Niederschrift über die öffentliche Sitzung des Bauausschusses der Gemeinde Pullach i. Isartal

Sitzungsdatum:	Montag, 19.02.2024
Beginn der Sitzung:	19:00 Uhr
Ende der Sitzung:	20:45 Uhr
Ort:	Großer Sitzungssaal des Rathauses

TOP 5	Änderungsantrag zur Baugenehmigung vom 16.05.2023, Az.: 4.1-0499/22/V zur Errichtung von einem Einfamilienhaus mit Garage und Carport (Haus 1) auf dem Anwesen Münchener Str. 10, Fl.-Nr. 130/16 Hier: Reduzierung Wandhöhe von 7,30 m auf 6,87 m, Erhöhung Dachneigung von 27° auf 38°, Erhöhung Firsthöhe von 9,65 m auf 10,41 m, Änderung Dachaufbauten, Garage anstatt Stellplatz im Westen und Errichtung von 2 Pools
--------------	---

Abb. 4: Anhebungen des Pflasters

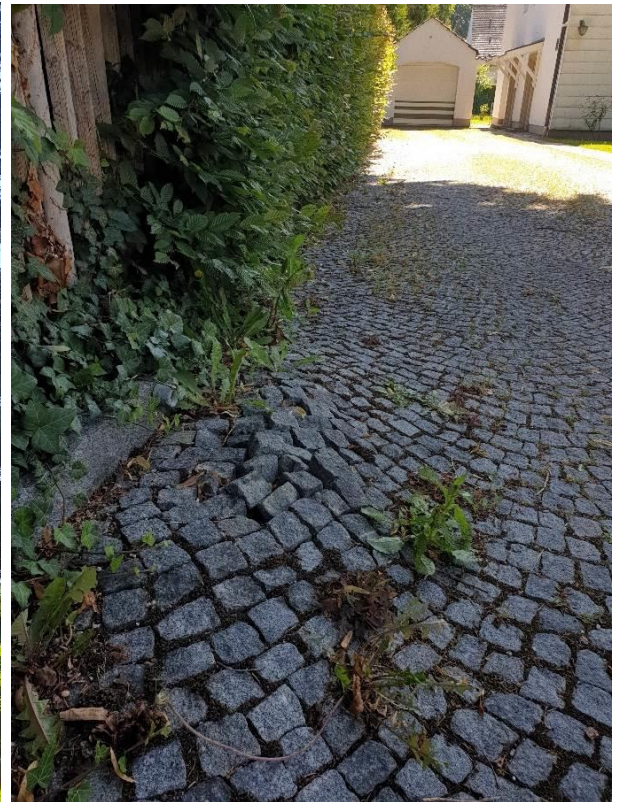
An der Nordwestecke des Grundstücks stehen auf der Seite des Nachbargrundstücks Münchener Str. 12 zwei Linden und eine Buche. Die Bäume ragen mit ihren Kronen und dem Wurzelbereich weit in das Grundstück des Antragsstellers. Die Bäume sind sehr vital und unbedingt erhaltenswert (s. Abb. 3). Im Bereich der Grundstückszufahrt ist jedoch ersichtlich, dass es durch das Wurzelwachstum der Linden schon zu Anhebungen im Pflasterbereich gekommen ist (s. Abb. 4). Wie im genehmigten FFP (blaue Schraffur) und neu eingereichten Lageplan vermerkt, muss das bestehende Pflaster während der Bauphase als Wurzelschutz erhalten bleiben. Siehe hierzu die ausführlich beschriebenen Baumschutzmaßnahmen in der Baugenehmigung Az. 4.1-0499/22V vom 16.05.23 unter 3.1.11 bis 3.1.15.

Abb. 5: Auszug aus dem genehmigten Freiflächengestaltungsplan

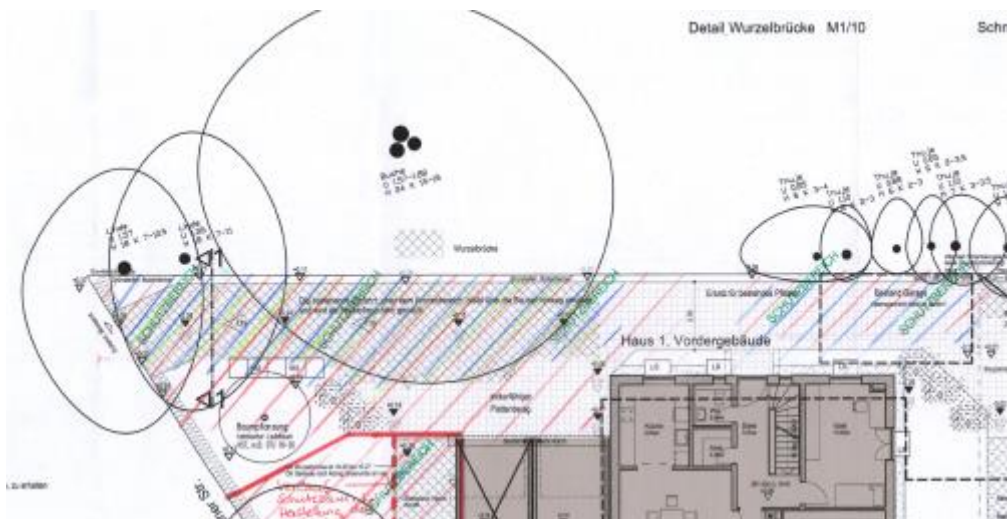
Die in den Stellungnahmen Sg41_1735_22019 vom 15.06.22, Sg41_1735_22029 vom 19.09.22 und Sg41_1735_23429 vom 19.10.2023 aufgeführten Festsetzungen behalten weiterhin ihre Gültigkeit. Dies betrifft vor allem die an der NW-Grenze des Grundstücks stehenden sehr schönen Nachbarbäume. Hierzu ist auch im genehmigten Freiflächengestaltungsplan und in der Baugenehmigung vom 16.05.2023 ausdrücklich auf die Bedeutung der Bäume und deren Schutz durch das vorhandene Pflaster und den Einbau einer Wurzelbrücke hingewiesen.

Abb. 4: Anhebungen des Pflasters

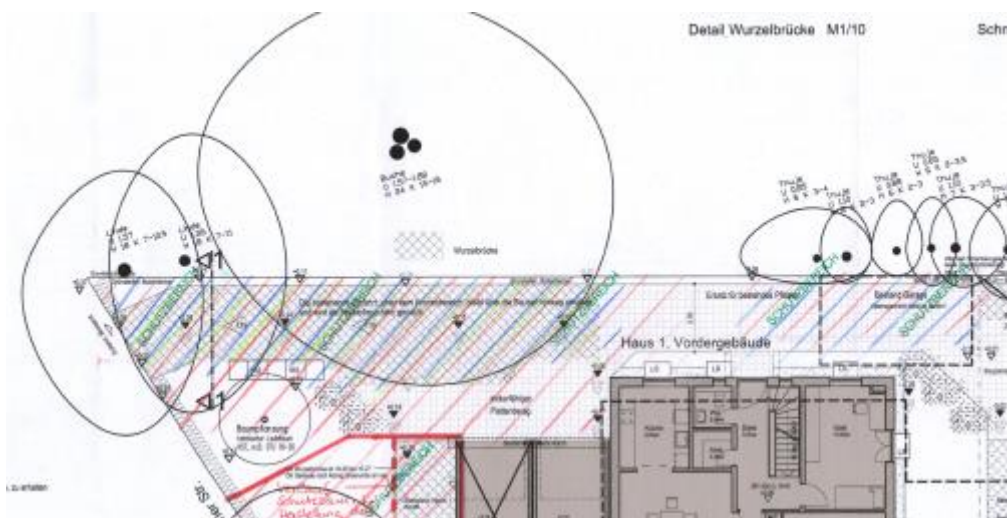
An der Nordwestecke des Grundstücks stehen auf der Seite des Nachbargrundstücks Münchener Str. 12 zwei Linden und eine Buche. Die Bäume ragen mit ihren Kronen und dem Wurzelbereich weit in das Grundstück des Antragsstellers. Die Bäume sind sehr vital und unbedingt erhaltenswert (s. Abb. 3). Im Bereich der Grundstückszufahrt ist jedoch ersichtlich, dass es durch das Wurzelwachstum der Linden schon zu Anhebungen im Pflasterbereich gekommen ist (s. Abb. 4). Wie im genehmigten FFP (blaue Schraffur) und neu eingereichten Lageplan vermerkt, muss das bestehende Pflaster während der Bauphase als Wurzelschutz erhalten bleiben. Siehe hierzu die ausführlich beschriebenen Baumschutzmaßnahmen in der Baugenehmigung Az. 4.1-0499/22V vom 16.05.23 unter 3.1.11 bis 3.1.15.
